Rapport de contrôle d'installations électriques à basse et à très basse tension

RÉF. 147/2025/100045/D01:1

DATE DU CONTRÔLE 24/04/2025 (8:35 - 9:35) **AGENT VISITEUR** Florian Fontaine
ADRESSE DU CONTRÔLE rue des Résistants 21 - 7730 Estaimpuis **TYPE DE CONTRÔLE** Visite de contrôle vente ancienne installation (8.4.2.)

Croquis de position élémentaire et descriptif sommaire des tableaux

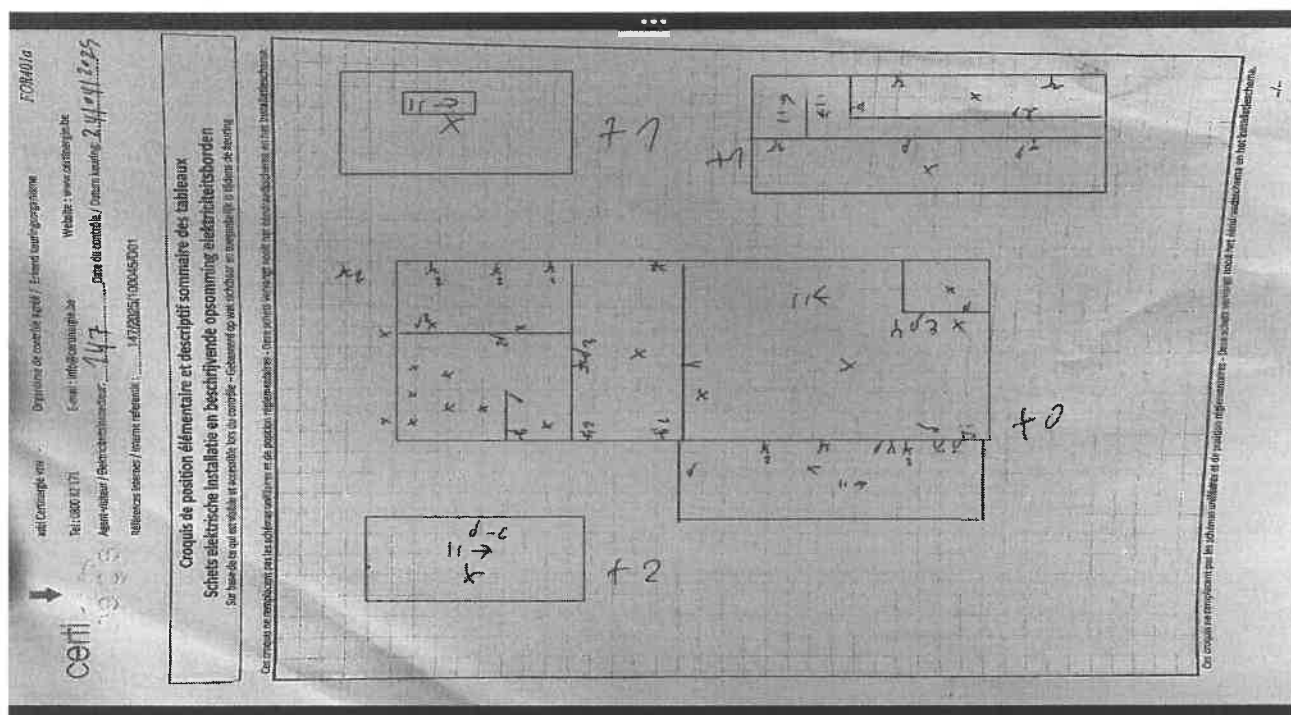
Note : ces croquis ne remplacent pas les schémas unifilaires et de position réglementaires
